Rapport d'enquête publique

PLAN DES SERVITUDES

AÉRONAUTIQUES DE DÉGAGEMENT

Aérodrome de GRENOBLE-LE VERSOUD

Canalisations SPMR et GRTgaz (source plan de servitudes d'utilité publiques, Domène)

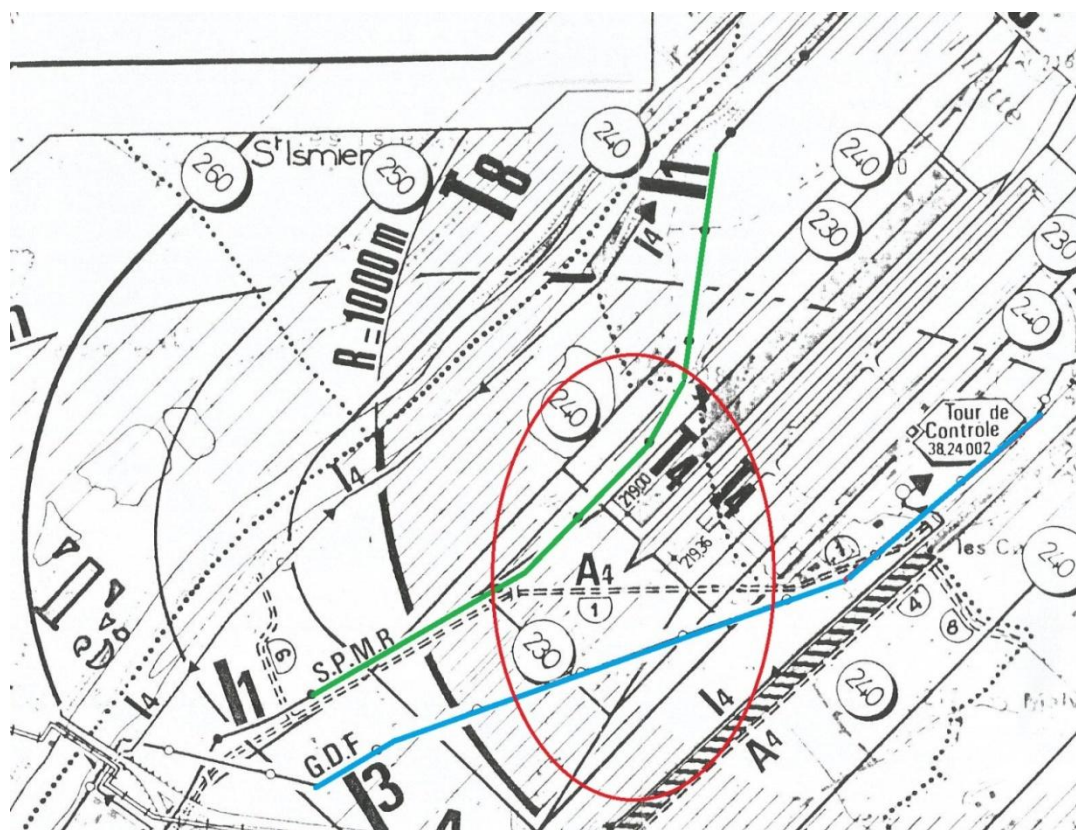
Cependant j'ai eu à connaître lors d'une précédente enquête publique qu'une mise à jour de ces servitudes avait été réalisée.

Sur l'extrait ci dessous du plan de servitudes d'utilité publique de la commune de Domène, j'ai reporté en vert la canalisation de la SPMR et en rouge celle de GRTgaz.

Compte tenu de la situation de la canalisation de la SPMR, en bordure Sud-Ouest immédiate de la piste en herbe, on peut légitimement se poser la question de la prise en compte sur l'axe des z (en altitude) de la bande d'effets létaux préconisées par la SPMR (125 m).

Que l'on peut alors légitimement se poser la question de la prise en compte sur l'axe des z (en altitude) de la dite distance d'effets létaux et de faire figurer d'une manière ou d'une autre le risque inhérent à ce type de danger parmi les obstacles identifiés par le PSA, même s'il ne s'agit pas d'un obstacle physique proprement dit ;

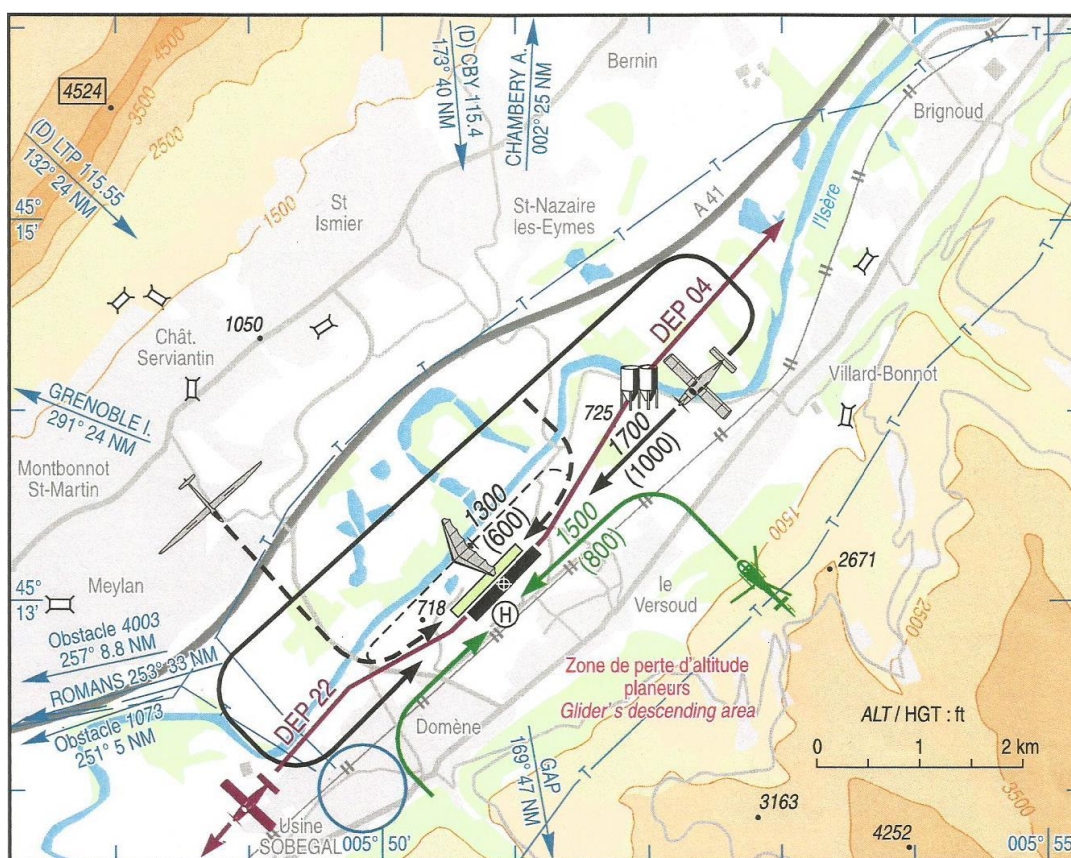
- 1) Ils s'étonnent de la symétrie selon l'axe des pistes des tracés des trouées de décollage et d'atterrissage, alors qu'une procédure moindre bruit mise en place depuis une dizaine d'années impose un dévoiement aux pilotes. Ce dévoiement est de 6° gauche en décollage au QFU 04 et de 20° droite en décollage au QFU 22.
- 2) Ils se demandent si le plan proposé est compatible avec une procédure d'arrivée par GPS (procédure GNSS) demandée en particulier par la sécurité civile basée au Versoud.
- 3) Ils demandent la signification du petit parallélogramme rouge en bout de piste 22, pas présent en bout de piste 04. S'agit il d'un prolongement dégagé ?
- 4) Ils demandent enfin si le schéma et les pentes proposées pour l'élaboration du PSA (en particulier pour les trouées de décollage et d'atterrissage) sont compatibles avec tout type d'exploitation, en CAT (transport commercial) par exemple.

En ce qui concerne le premier point soulevé par les contributeurs, il apparait effectivement une contradiction entre la symétrie des tracés des trouées de décollage et d'atterrissage par rapport à l'axe des pistes, et la procédure moindre bruit mise en place depuis une dizaine d'années qui impose un dévoiement aux pilotes de 6° gauche par rapport à l'axe en décollage au QFU 04 (décollage Nord-Est) et de 20° droite en décollage au QFU 22 (décollage Sud-Ouest).

Il est en conséquence légitime de se poser la question de l'augmentation de la divergence de ces trouées afin d'intégrer le dévoiement imposé aux pilotes par la procédure moindre bruit. Ce qui pourrait conduire alors à une divergence de 20° supplémentaires (jusqu'à 50% ?) au Nord-Ouest du seuil 04 et de 6° supplémentaires (jusqu'à 26% ?) au Nord-Ouest du seuil 22.

Qu'il est en conséquence légitime de se poser la question de l'augmentation de la divergence de ces trouées d'atterrissages coté Nord-Ouest, afin d'intégrer le dévoiement imposé aux pilotes par la procédure moindre bruit.

2- Je demande que soit étudié l'impact sur le plan de servitudes aéronautique de dégagement que pourrait avoir la procédure moindre bruit mise en place depuis une dizaine d'années, qui impose un dévoiement aux pilotes de 6° gauche par rapport à l'axe en décollage au QFU 04 (décollage Nord-Est) et de 20° droite en décollage au QFU 22 (décollage Sud-Ouest). Et que soit examinée l'opportunité d'augmenter ou non la divergence des deux trouées d'atterrissage, sur leur coté Ouest, afin d'intégrer le dévoiement imposé aux pilotes par la procédure moindre bruit.
